**Rifacimento Derivazione per Porto Empedocle
DN 300 (12"), DP 24 bar
ed opere connesse**

Progetto di fattibilità tecnica ed economica

Studio di Impatto Ambientale

Integrazioni

Fig. 3.1.a/A – Localizzazione dei geositi presenti tra le provincie di Agrigento e Caltanissetta più prossimi all'area oggetto di studio

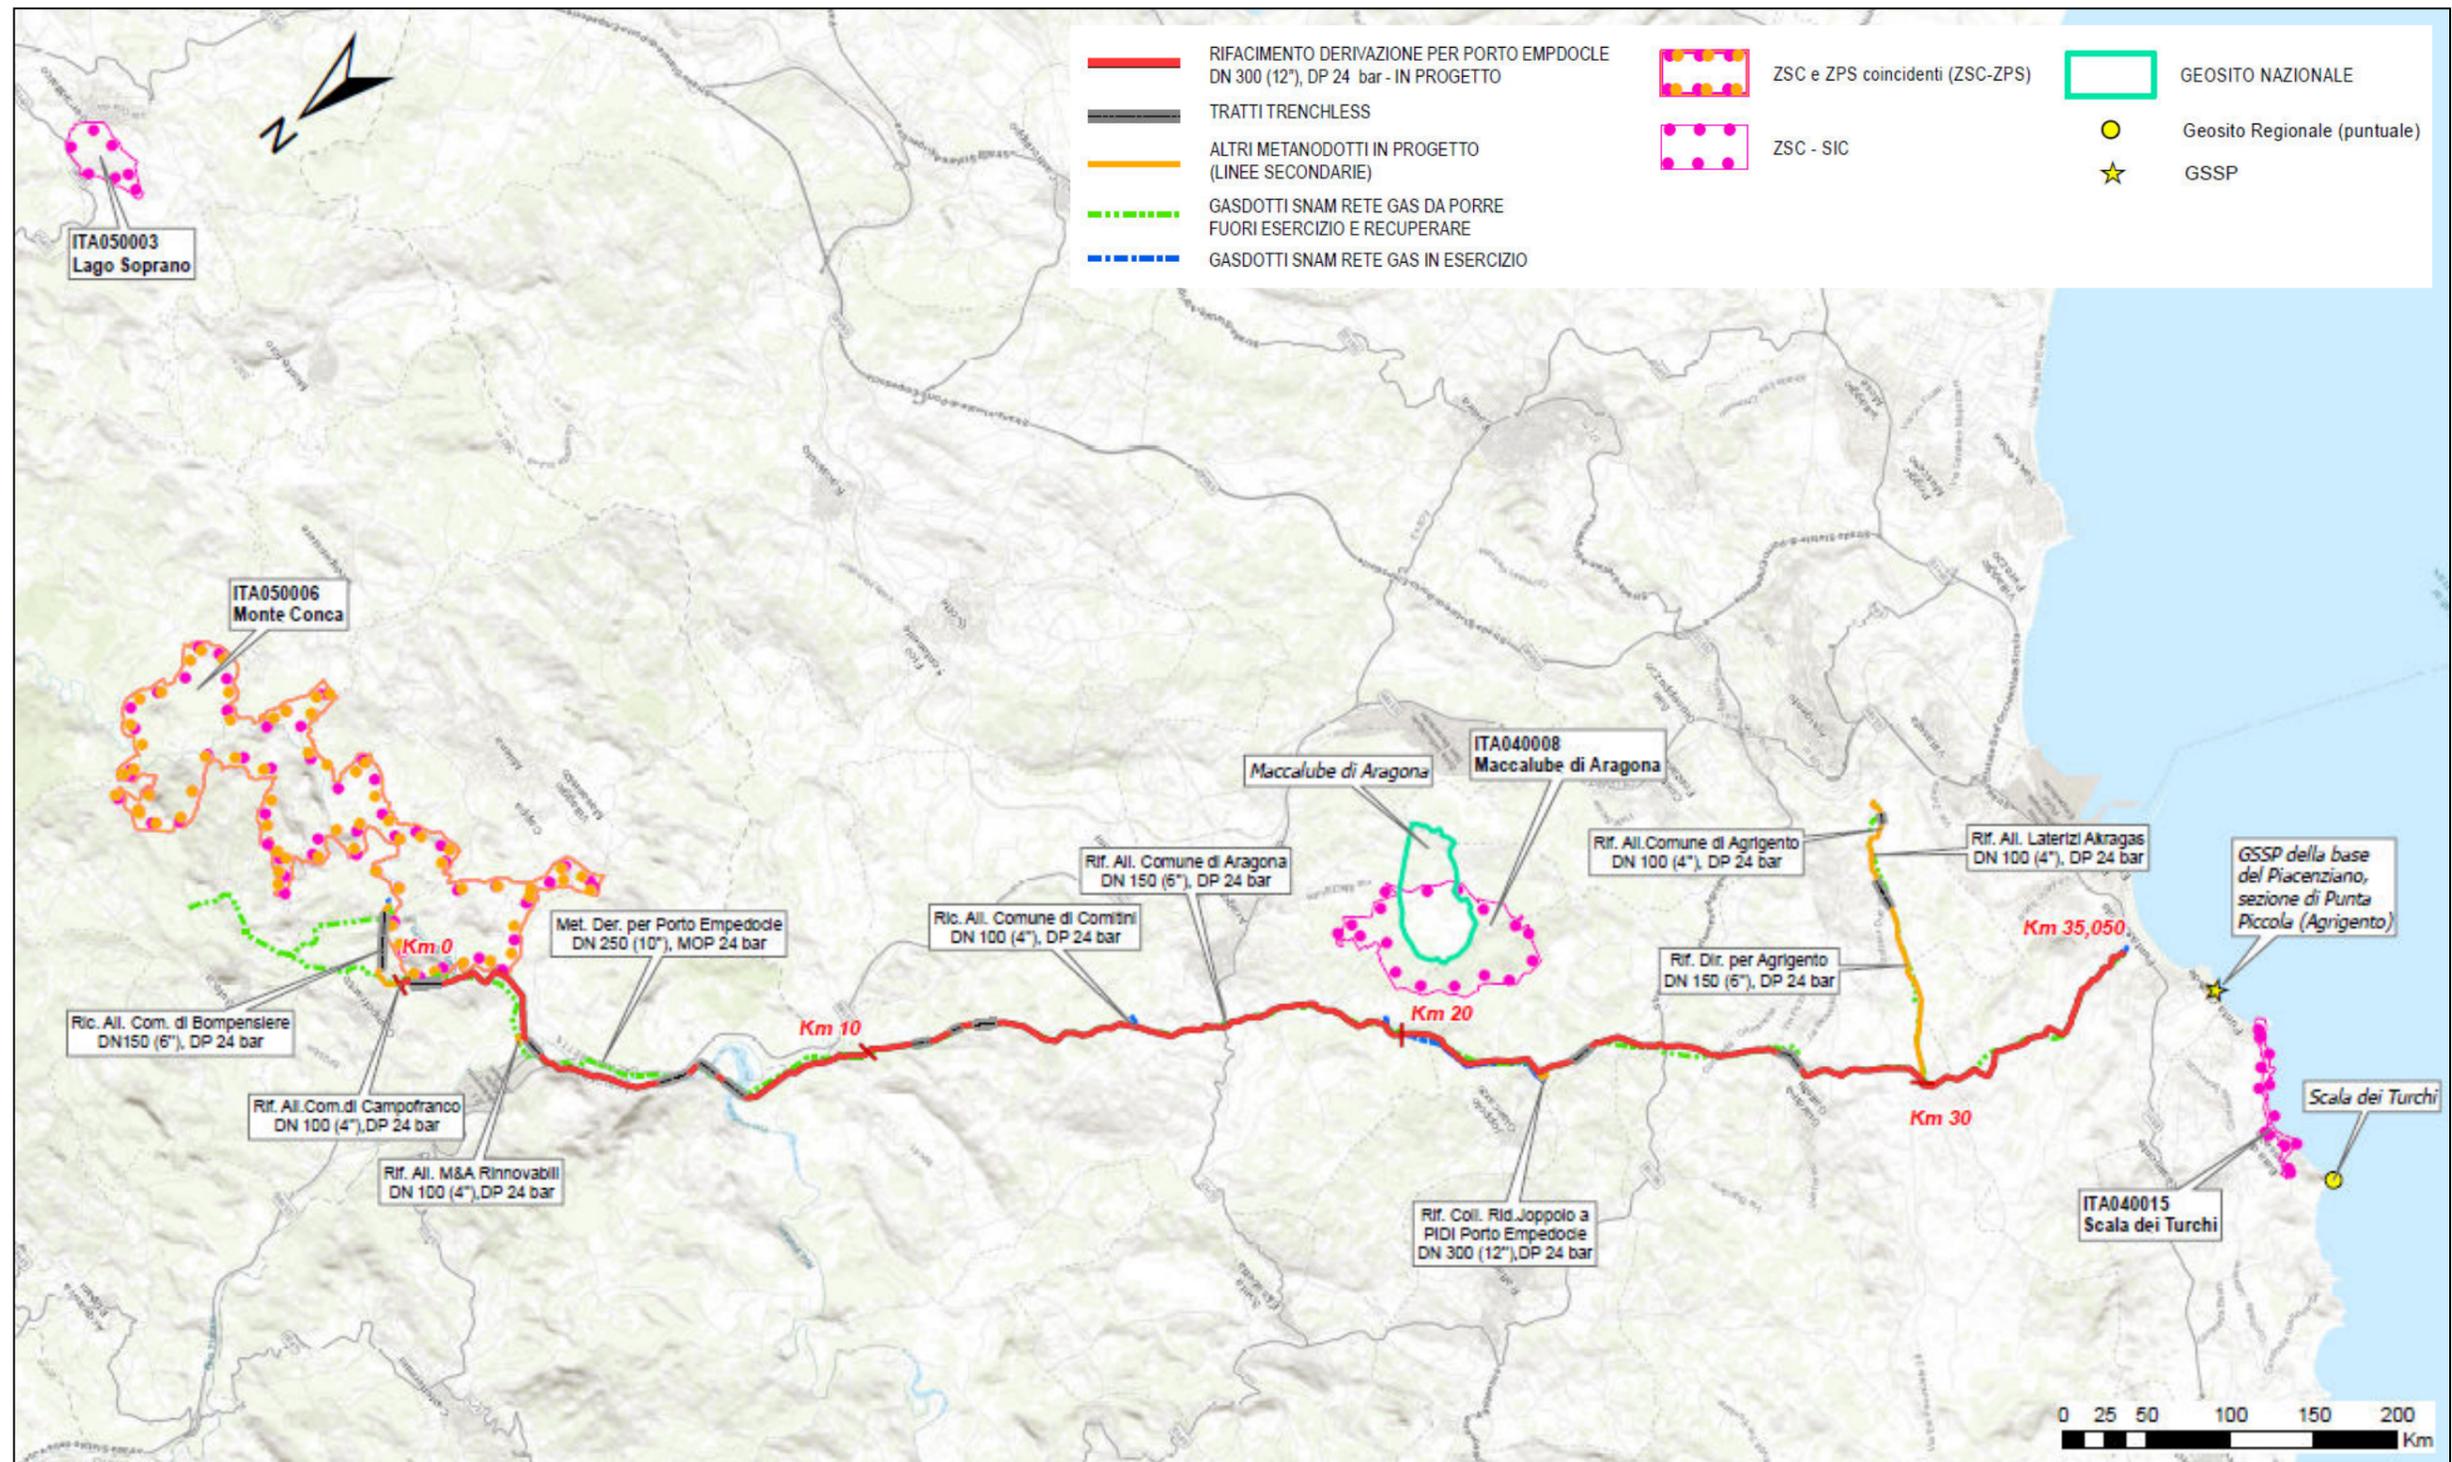
Effettuare una verifica della eventuale presenza di geositi (siti in cui possono essere presenti importanti emergenze geologiche e/o strutturali, geomorfologiche, pedologiche, paleontologiche, ecc.) nell'area di studio e la possibilità di interferenza con essi dei lavori previsti per la realizzazione delle opere.

La verifica richiesta è stata condotta consultando l'Inventario Nazionale dei Geositi italiani pubblicato sul portale dell'Istituto Superiore per la Protezione e la Ricerca Ambientale – ISPRA.

Come si evince dalla figura seguente (vedi fig. 3.1.a/A), dove sono riportati tutti i geositi presenti più prossimi all'area di studio, l'analisi ha rilevato unicamente la presenza del geosito "Maccalube di Aragona" posto a distanza ragguardevole dall'opera, escludendo ogni possibile interferenza con i lavori per la realizzazione della stessa.
